## Comune di Corniglio

### 16 DICEMBRE 2022 VERBALE DELLA CONFERENZA DEI SERVIZI DECISORIA - IN MODALITA' SINCRONA CONVOCATA AI SENSI DELL'ART. 14-TER. DELLA L. 241/90 E S.M.I

*Tavola di ripermetrazione dell'area di Cava dove si evince che l'area estrattiva risulta esterna alla perimetrazione dei 200 m della fascia di rispetto delle sorgenti di carzago e Rividulano*

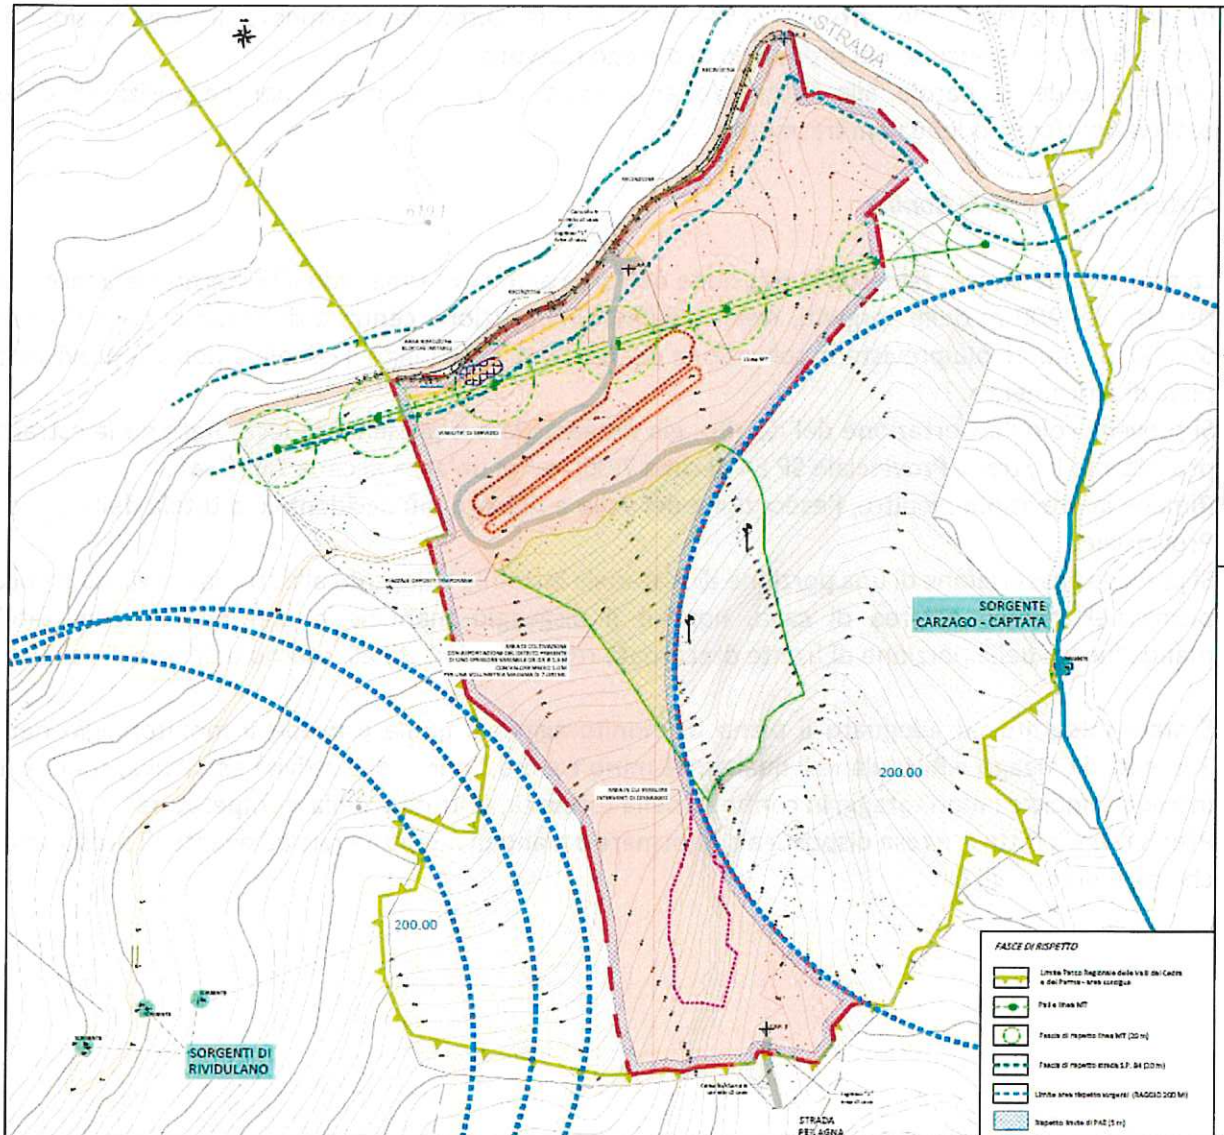
La proposta trasmessa riguarda la riduzione dell'area estrattiva rimanendo all'esterno della fascia di rispetto dei 200 m delle sorgenti, rimane quindi una porzione centrale dell'area di cava di circa 59.000 m<sup>2</sup>, non è più prevista la colivazione del fronte di cava lungo il crinale e non più prevista la pista di arricamento.

Si prevede solo l'asportazione del detrito, già rimaneggiato e presente in loco, nella zona estranea prospiciente la Strada Provinciale SP 84 di circa 7.000 m<sup>3</sup> in un'area di circa 7.000 m<sup>2</sup>.

Precisa che non è stata modificata la variante al PAE, in quanto la ripermetrazione delle fasce di rispetto è subordinata all'esito del monitoraggio di 2 anni sulla sorgente di Carzago, come da prescrizione di ATERSIR e 1 anno sulle sorgenti di Rividulano

- l'attività estrattiva si svolgerà all'esterno dei 200 metri della zona di rispetto della sorgente di Carzago;
- non sarà più necessaria la realizzazione di una strada di arroccamento per accedere all'ambito estrattivo;

- la proposta di variante al PAE rimane inalterata nel perimetro ma l'eventuale scavo entro i 200 metri dalla sorgente di Carzago non rientra nel presente procedimento autorizzativo unico, essendo subordinato all'esito dei monitoraggi sulle sorgenti di cui sopra e successiva modifica della zona di rispetto.
